◆庄内川水系河川整備計画(原案) : 第2章 第1節 第1項

## 第2章 流域及び河川の現状と課題

### 第1節 河川整備の現状と課題

#### 河川整備計画(原案)への意見の反映における考え方

●図2.1.4 庄内川水位縦断図(上流部)

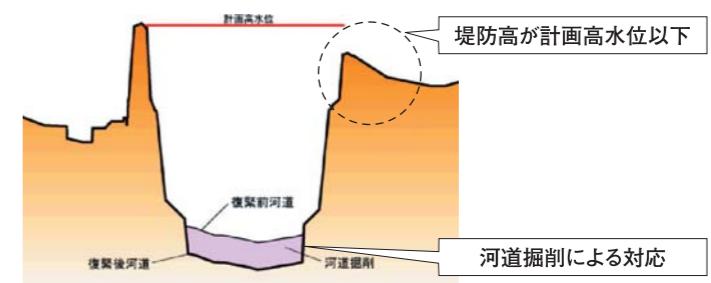
上流部では、これまでの対策で洪水被害が減少したという認識もありますが、土砂堆積部や狭隘部での洪水対策や左右岸の堤防高の統一が期待されています。

なお、河川整備の困難性や緊急性については、重要性が分かるような表現が求められています。

- ・河川整備の困難性や緊急性などについては、重要性がわかるようにメリハリを付けて表現すること。

- ・狭隘部の手前は頻繁に洪水が起きる。対策を施して、防止すべき。
- ・被害がなくなったので、今以上の工事の要望はない。
- ・堤防高を左右岸で同じにするべき。

●上流部では、平成11年6月の災害を契機に狭窄部の拡幅や河道掘削を中心とした「河川災害復旧等関連緊急事業(復緊事業)」を実施しました。また、平成15年度には、小里川ダムが完成したことにより、従前と比べて大幅に治水安全度が向上しました。しかし、復緊事業では、主に河道掘削を主体にした工事であったため、復緊事業終了後も一部の区間では計画高水位に満たない堤防の区間が残っているなど、まだ安全な状態とは言えません。(下図)そのため、これらを解消するための工事(堤防の嵩上げ等)がまだ必要であると考えています。

●図2.1.7 堤防の整備状況

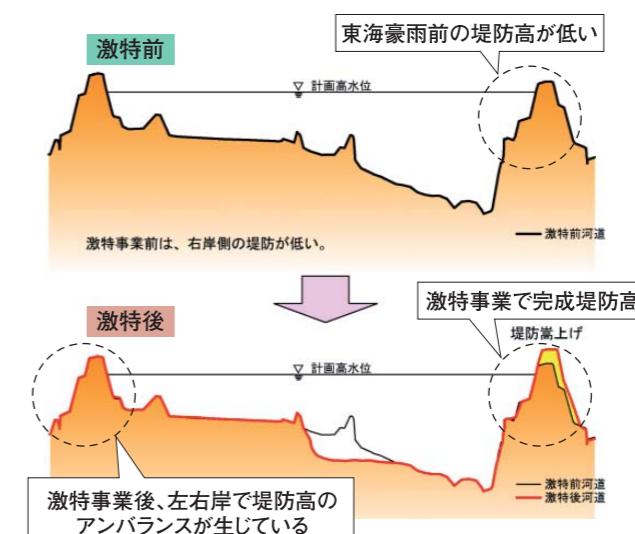
堤防の嵩上げや左右岸の堤防高を揃えるなど、堤防整備の推進が期待されています。一方で、歴史的な経緯から、下流部の右岸が低いのは仕方がないという認識もあります。

- ・整備率を上げるべき。
- ・堤防整備をすべき。
- ・堤防を高くすべき。【新川-庄内川に挟まれた地区、リバーランド付近】
- ・堤防高を左右岸で同じにするべき。
- ・右岸側が犠牲になるのは昔からのことなので、仕方がないと思う。【小田井】

●庄内川の堤防整備は、激特事業によって26%(H12.3月末)から38%(H18.3月末)に大幅に進捗しましたが、全国平均(59%(H18.3月末))と比較して依然遅れている状態であり、堤防高や堤防幅が不足している区間は全体の約6割になります。

●また、激特事業において、堤防高の低い箇所を計画堤防高まで整備したため、左右岸の堤防高にアンバランスが生じています。

●図2.1.8 庄内川の堤防詳細点検結果(H19.3末現在)

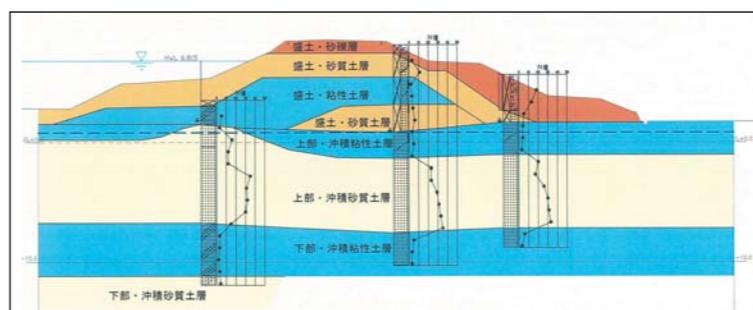
河口部では、工事により漏水がなくなったという認識もありますが、全川にわたって堤防の質的な安全性向上が期待されています。

- 庄内川の堤防の7割が質的に危険な状態であることは一番大きな問題である。

- 堤防の強化と水防拠点の整備を推進する必要がある。

- 堤防の強度が心配。安全性を高めるべき。【吉根】
- 工事で堤防が整備され漏水などがなくなった。

- 堤防の侵食対策については、護岸の未整備区間や老朽化が懸念される区間、水衝部で局所洗掘が生じている箇所など、堤防侵食が危惧される箇所があります。
- 庄内川の堤防は、過去度重なる洪水により被災し、構築、補修されてきましたが、過去に整備された堤防の構造は主に実際に発生した被災等の経験に基づいて定められたものであり、必ずしも工学的に設計されたものではありませんでした。
- 庄内川の堤防詳細点検結果によると、漏水や浸透に対して脆弱な箇所が全体の9割に達するという結果が得られており、堤防の質的整備の推進と合わせ、浸水想定や安全度の検証等が早急に実施すべき課題と考えています。

●図2.1.11 東南海・南海地震防災対策推進地域

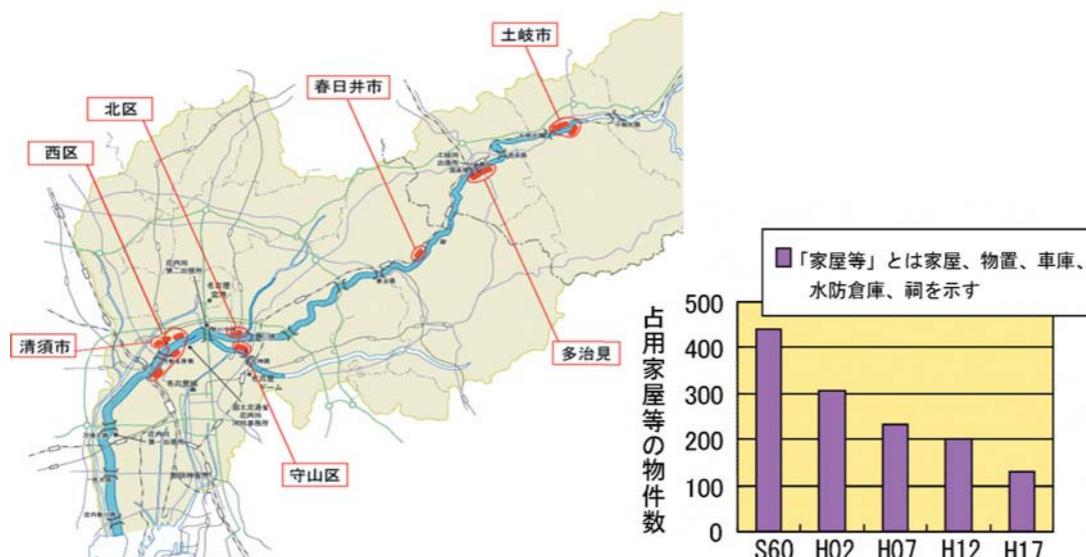
東海地震時などにおける、堤防・橋梁などの耐震性が心配されています。

- ・地震時(東海地震)への対応をすべき。
- ・堤防や橋梁の耐震性が不安。

●庄内川は、平成14年4月に名古屋市、甚目寺町、大治町などの下流部が東海地震に係る地震対策強化地域に追加されました。また、平成15年7月には、「東南海・南海地震に係る地震防災対策の推進に関する特別措置法」に基づく、防災対策推進地域に指定されており、東海・東南海・南海地震などによる被害を防止するため、最大級の強さをもつ地震動(レベル2地震動)などの想定地震に対する対応が必要となっています。

●図2.1.12 占用物件の分布状況

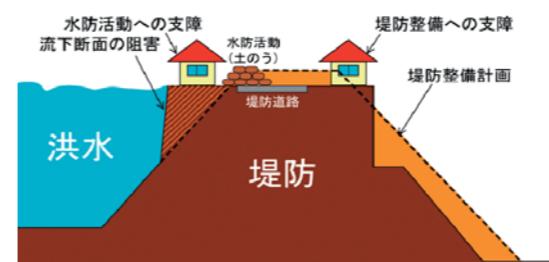
堤防上の占用物件について、川本来のあるべき姿の観点から検討することが望まれています。

- ・堤防道路や占用施設は川本来のあるべき姿ではない。

●庄内川の堤防などの河川管理施設上の占用家屋などは、堤防の整備などに合わせて、銳意、移転が進められていますが、未だ100件程度残されており、堤防整備などの河川改修工事や水防活動等の支障となっています。

●図2.1.21 庄内川のBOD変化図(BODは平均値)

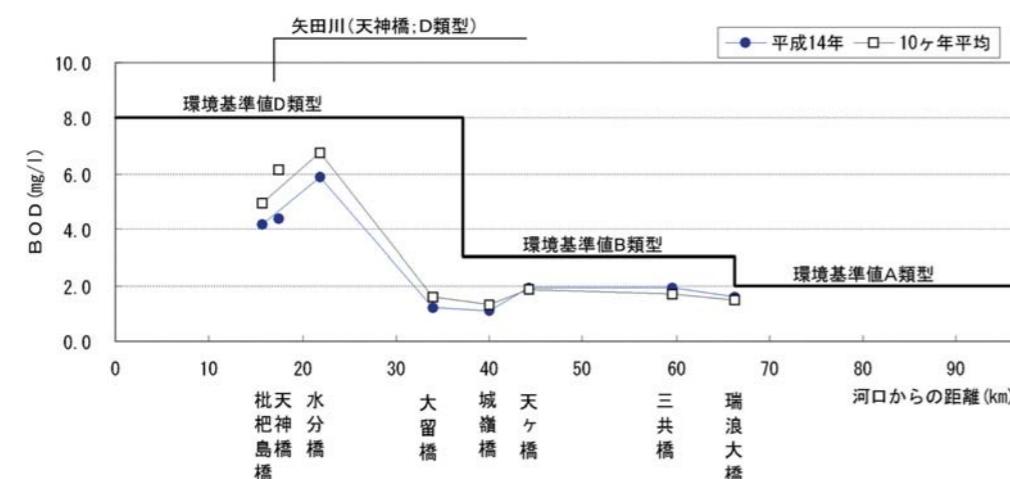
工場、生活、窯業、ゴミ処理場からの排水が水質悪化をもたらしているのではないか懸念されています。水質浄化の対策として、企業との連携や市民意識の向上、水質基準のランクアップ、支川や用水路への導水、流域や地域全体が連携した取り組みなどが必要です。整備水準として、安全に泳いだり、川遊びできる程度まで水質が改善されることを希望します。分かりやすい水質の目標が立てられること、定期的な水質調査の実施、水質だけでなく悪臭への対策も期待します。昔に比べて庄内川・土岐川の水質が改善されました。

- ・排水規制の強化では企業との連携調整が必要である。
- ・河川の水質の問題は名古屋港、伊勢湾まで含めた問題であり、合流式下水道の改善等、流域全体で考える必要がある。
- ・河川の水質を環境基準に適正にランクアップしていく必要がある。

- ・河川の自然を回復し、水質の向上を図る必要がある。
- ・水質の改善が必要。(八田川合流点、愛岐処分場周辺、小里川合流点、源流)
- ・土岐川上流のpH(ペーハー)が高いので、定期的に水質調査を行い、かつての魚がいた環境を取り戻すための対策を考えるべき。

- ・泳げる、安全に水とふれあえる、多様な魚がすめるなど、目標を立てて水質改善に取り組むべき。
- ・水質を悪化させている根源を断つ対策を施すべき。
- ・小里川、堀川への導水による水質改善。
- ・水質向上のため、上下流の市町村の連携。
- ・水がきれいになって嬉しい。この水のきれいさを保つことが重要。
- ・水質だけでなく悪臭もなくすべき。
- ・水が汚い。きれいな水になるように、市民一人一人が水質に関して意識を高く持つことが必要。
- ・水質向上など流域全体の問題解決のため、上下流の市町村の連携を図るべき。

- 庄内川の水質は、近年かなり改善され、BODは概ね環境基準を満足していますが、全国の一級河川では下位にあり、「水の色」、「水の臭い」、「水の泡立ち」、「ヘドロ」等の問題があり、生物の生息環境や親水利用に対して好ましい状況となっていません。また、地域からはさらなる水質の改善が求められています。そのためには、各家庭や工場等からの排水を改善することが重要であり、下水道管理者と協力し、流域住民への啓発を行っていく必要があります。
- 年間10件程度発生している水質事故や、小里川ダム水質保全のために、今後とも継続的な水質の監視を行い、状況に応じた対策を行っていく必要があります。
